I.N.M.I.
ARHIVA
MONUMENTE ISTORICE

Biserica Sf. Sofia Parcul Negroponte-Floreasca Buc.

1926-1940

PROECT DE RESTAURARE
RELATIV LA Biserica
FLOREASCA din BUCURESTI
CALEA FLOREASCA
SCARA: 2^{cm} = 1^m

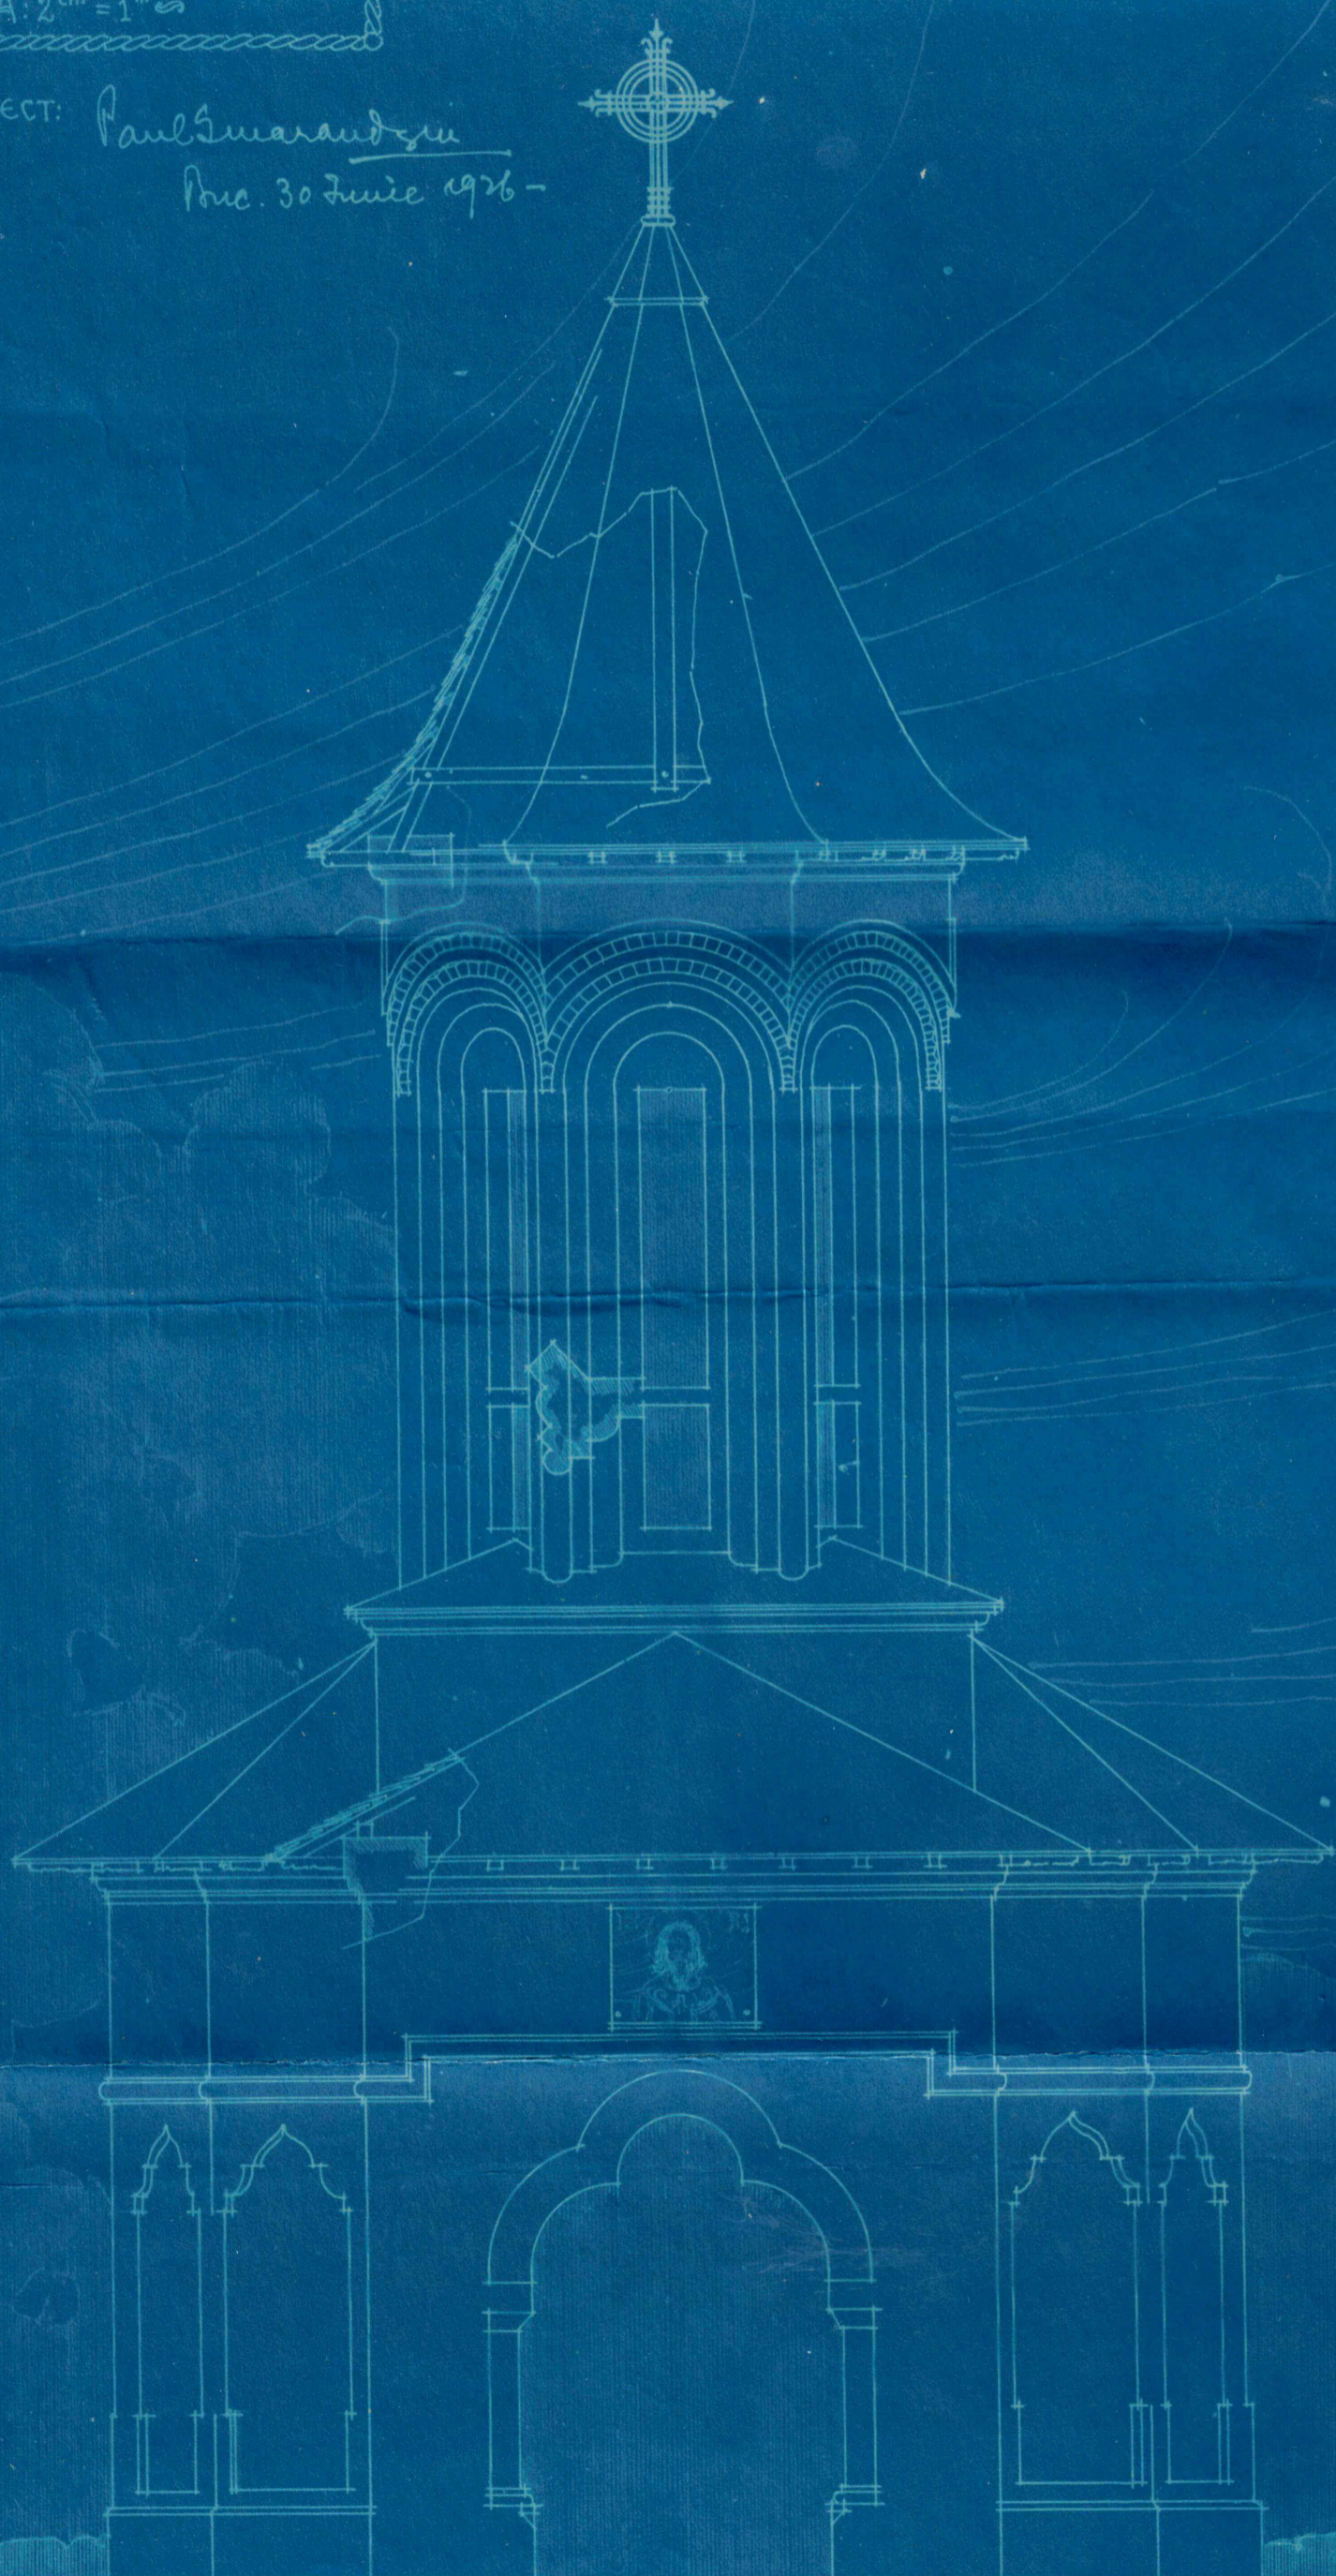
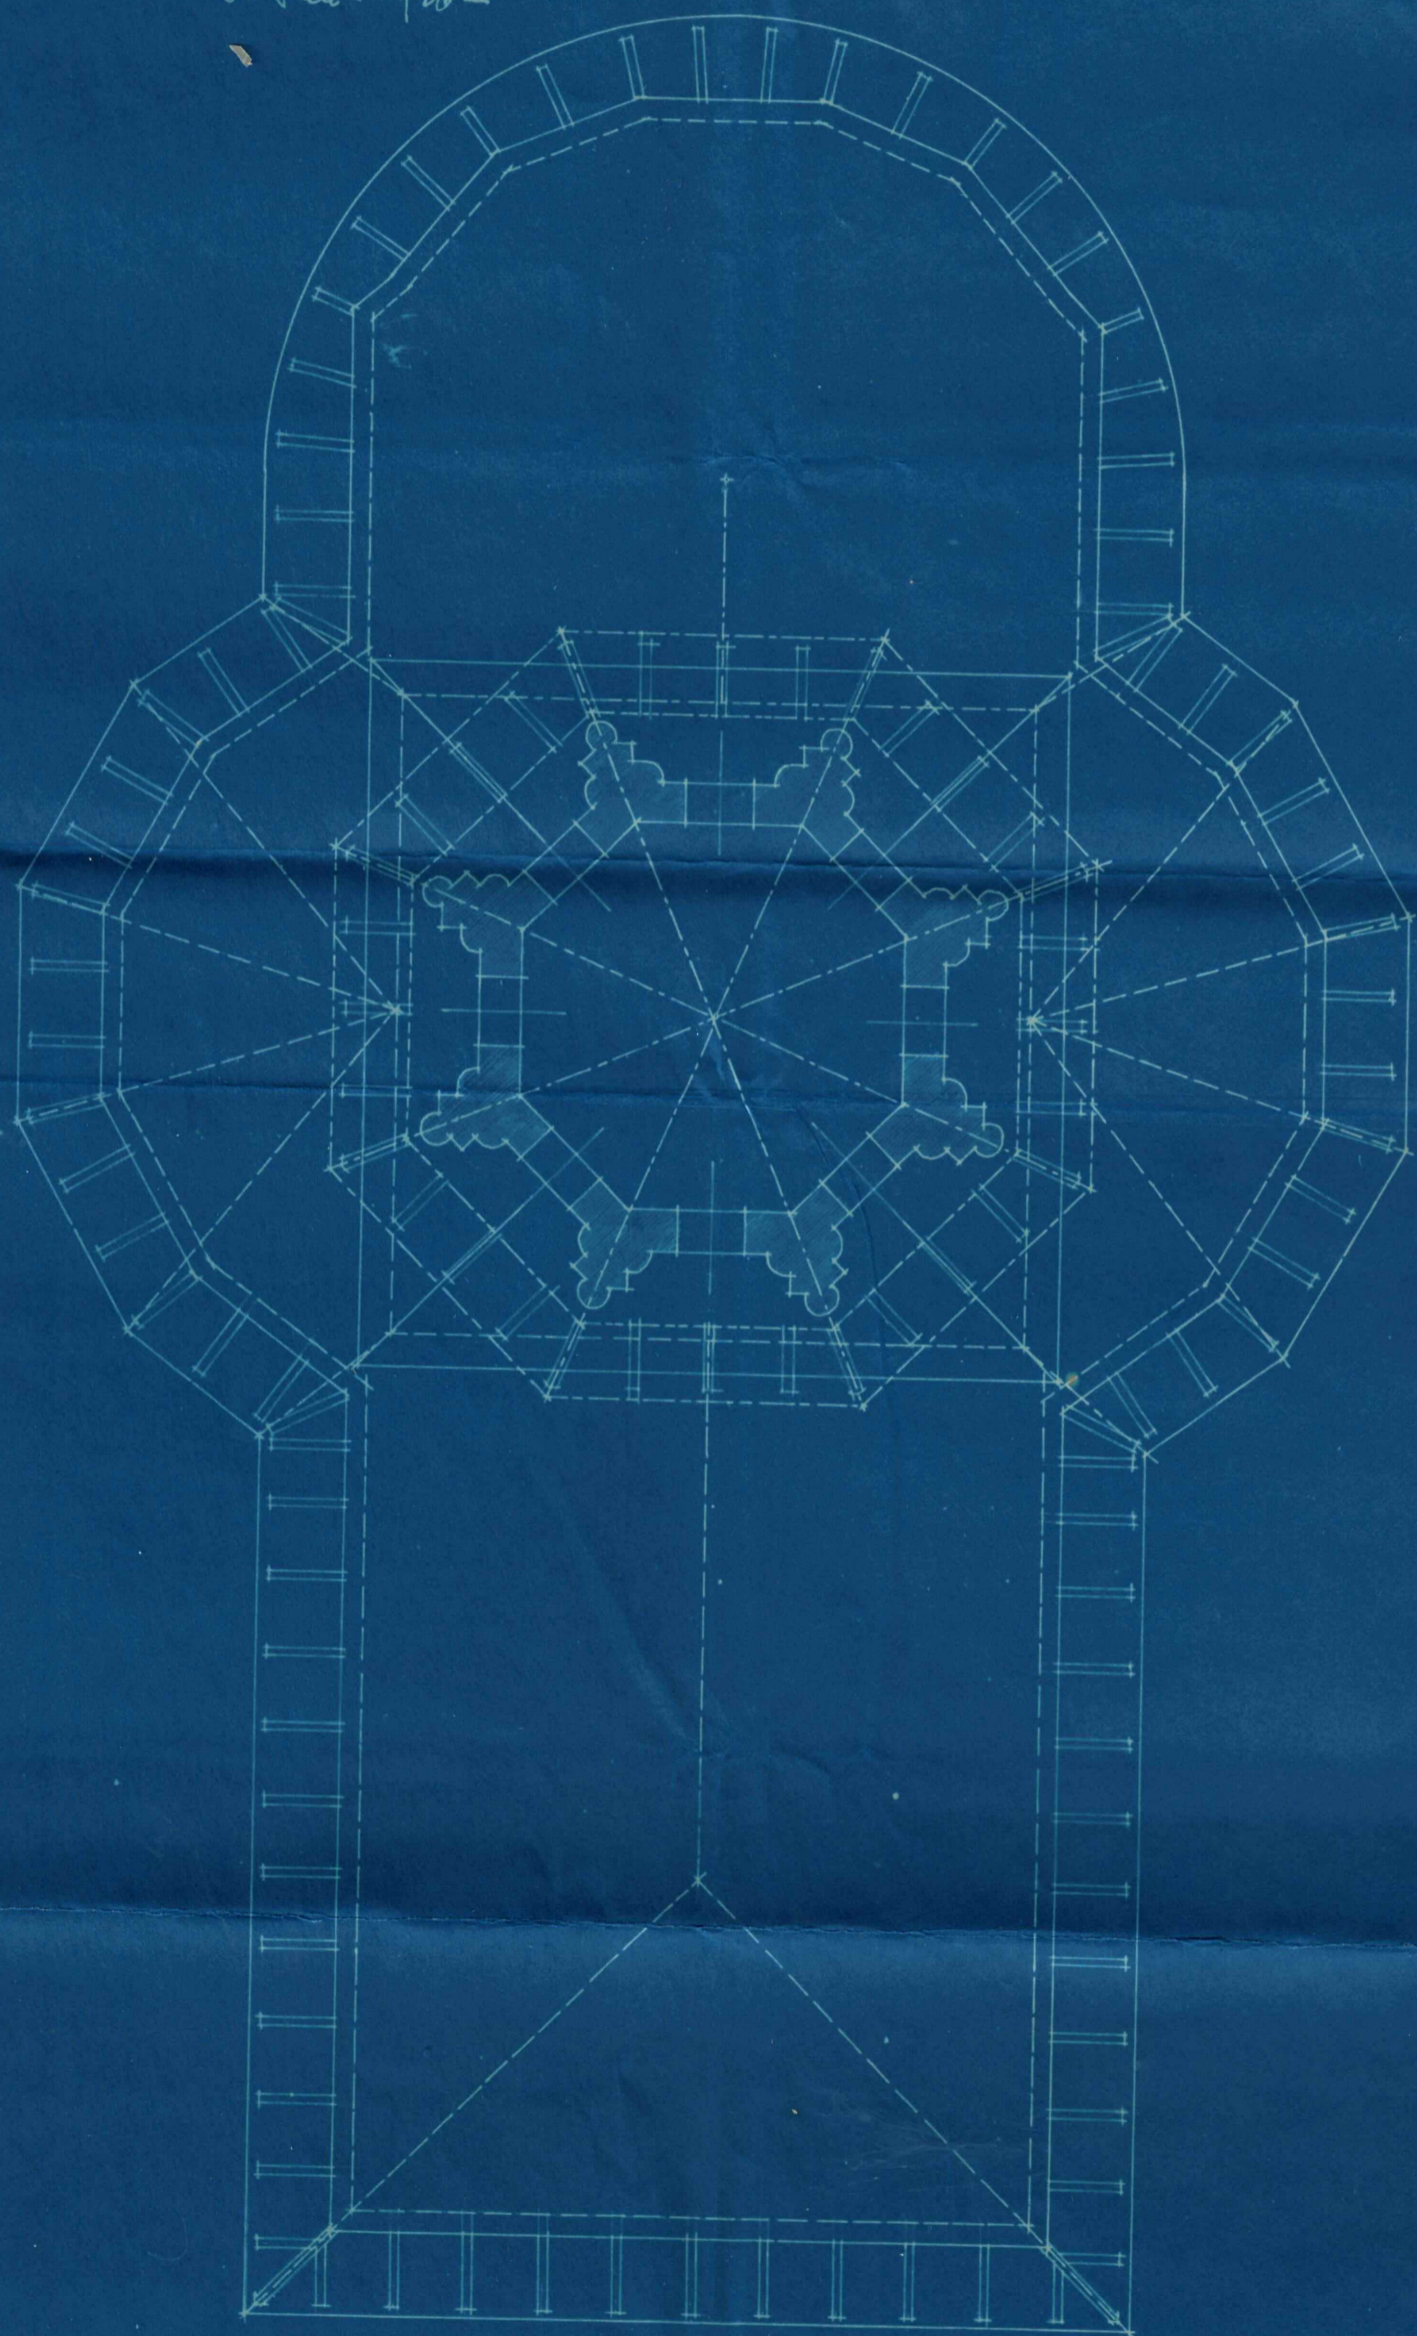
Înaintându-mi-se de către
do. pentru înfrumusețarea răsăritor
o adresă cu două planuri, întocmite
de do. pentru executarea lucră-
rilor de restaurare necesare la Bis.
Floreasca - București, permițându-mi-se
autorizarea acestor lucrări;
Vă rugăm să ne informați și de costul
acestor lucrări, care lipsește.

În ceea ce privește acoperișul, până
fără prea mică pentru similitudine,
înțeleg de părere să se facă din
dane, urmând să se micșoreze și până
acoperișului țurlei spre a fi potrivită cu
acest gen de învelitoare. Întrucât
frescele se vor executa numai după
o amănunțită cercetare spre a se
deduce vechea lor formă; dacă au avut
cheamă de piatră etc. - căci așa cum
se prezintă ele, sînt prea mari.

La adresa D. N. 320 / Șaboua omne
a răspunde pe aprobarea lucrărilor
de restaurare ale Bis. Floreasca
cu următoarele observații. El
care vă rugăm să luați în
tine seama: Acoperișul are până
peo mică pentru a putea fi exe-
cutat din similitudine, căci se poate
pe a fi expusă să putrezească repede;
din această cauză propunem ca
lașerica să fie învelită cu
dane sau dintr-o soliditate lise
nici nu ar permite pe acoperiș
de dane care reprezintă o greutate
considerabilă se poate face cu
tablă de plumb sau de prună.
Acoperișul țurlei: vedem că trebuie să fie
mai puțin înalt, lașerica fiind cu înălțime
de proporții joasă. Frescele, care probabil
au avut învelitoare - cheamă de piatră,
vedem că trebuie să se facă tot astfel de
varece așa cum sînt astăzi ne par prea mari.

Nu se va modifica intru nimic
dus profilele si dimensiunile actuale,
care sunt foarte bine pusecate -
In ceea ce priveste inaltimaa si
forma invelitoarei care va fi de steta
se va avea in vedere forma bis,
Sf. Stefan dela Horezu. (M+)
